■令和2年7月16日の審査会合における指摘事項の回答

審査会合における指摘事項の回答(No. 1)

審査会合における指摘事項の回答(No. 2)(1/3)

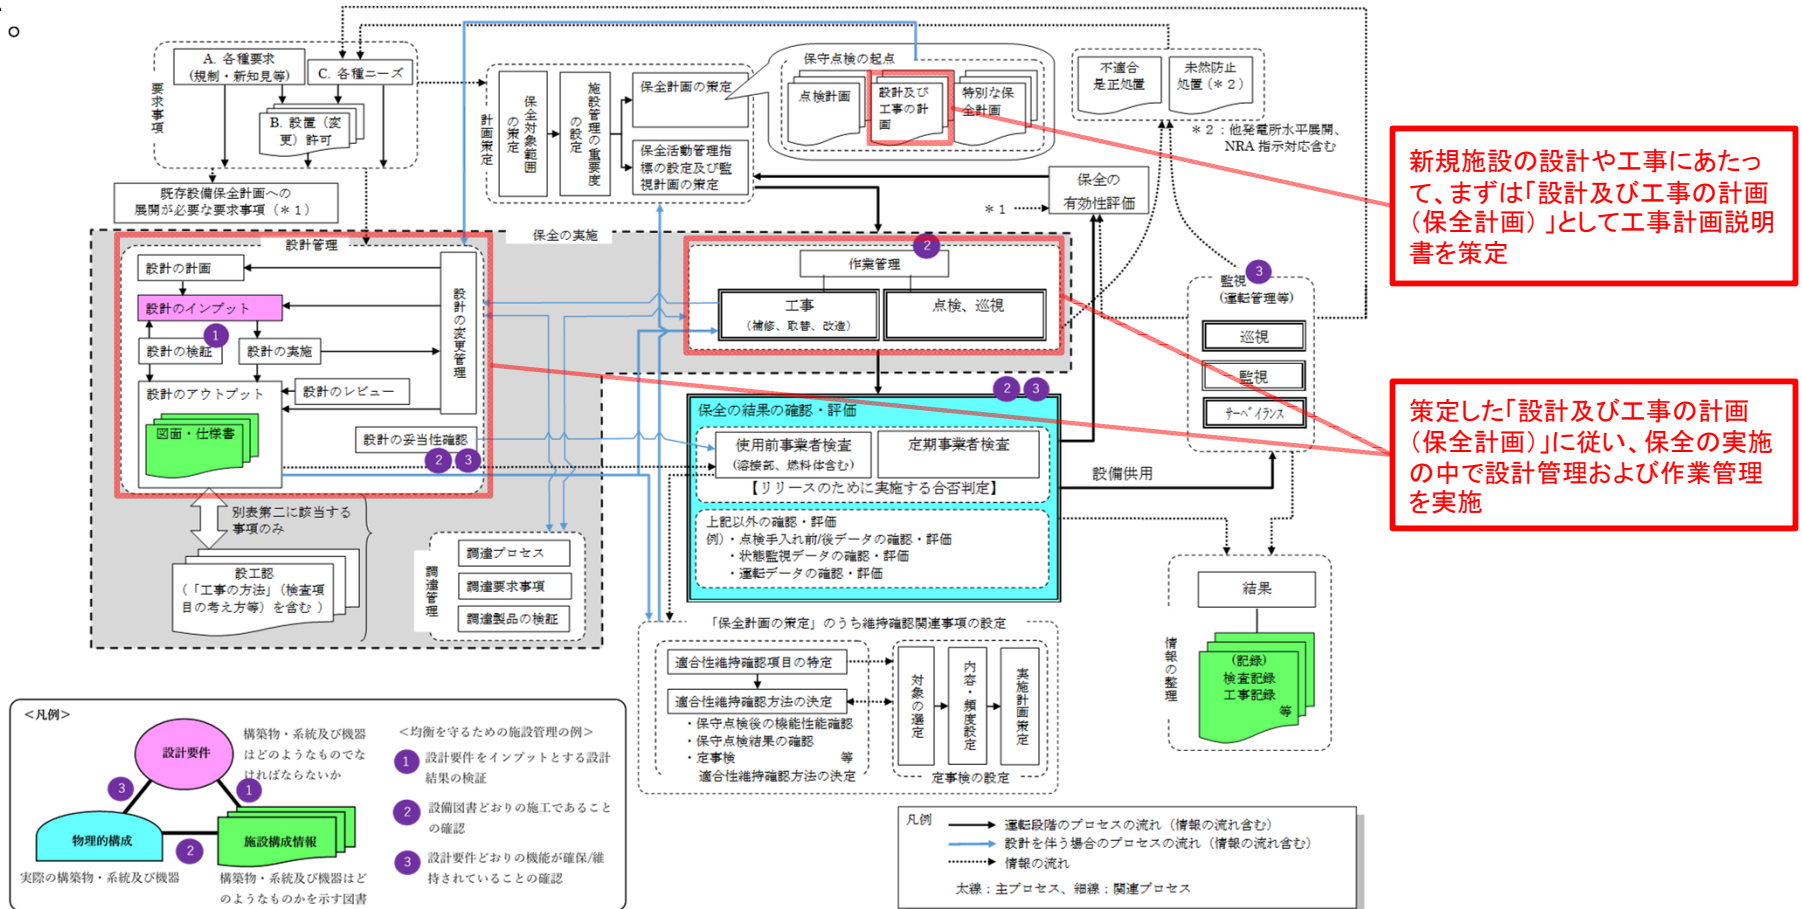
保全の実施は保全計画に基づいて実施するものであるところ、新規施設に対する設計管理や作業管理を保全の実施の中でできるのか確認し、整理して説明すること。

○新規施設の設計や工事を実施する場合には、あらかじめその方法、実施時期および法令手続きの要否等を定めた「設計及び工事の計画(保全計画)」を策定する。(四国電力の場合、工事計画説明書を作成する。)

○この保全計画に従って保全の実施の中で設計管理および作業管理(工事)を行うこととなる。実際の活動プロセスを次ページに示す。
